Nr zamówienia ZZ/790/009/D/2019

### ZAPYTANIA I WYJAŚNIENIA

Politechnika Gdańska Wydział Elektroniki, Telekomunikacji i Informatyki informuje, że do zamówienia nr ZZ/790/009/D/2019 wpłynęły zapytania:

**Pytanie 1:**

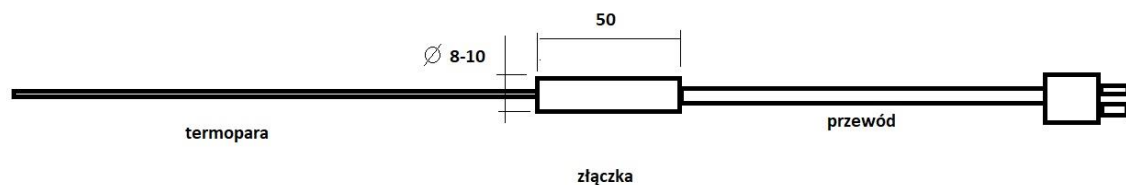
Znalazłem Państwa zapytanie ofertowe związane z wykonaniem termopar. Mam jedno pytanie techniczne związane z budową tych termopar. Chodzi o połączenie samej termopary z przewodem zakończonym wtyczką mini. Aby połączyć termoparę z przewodem trzeba wykonać poszerzenie średnicy jak w załączniku. Czy takie poszerzenie jest akceptowalne jeśli chodzi o wymiary? Zaznaczam, że w miejscu połączenia termopary z przewodem temperatura musi być już niższa niż 400°C. Przewód wytrzymałe właśnie tyle.

Zamawiający, dopuszcza poszerzenie średnicy termopary.
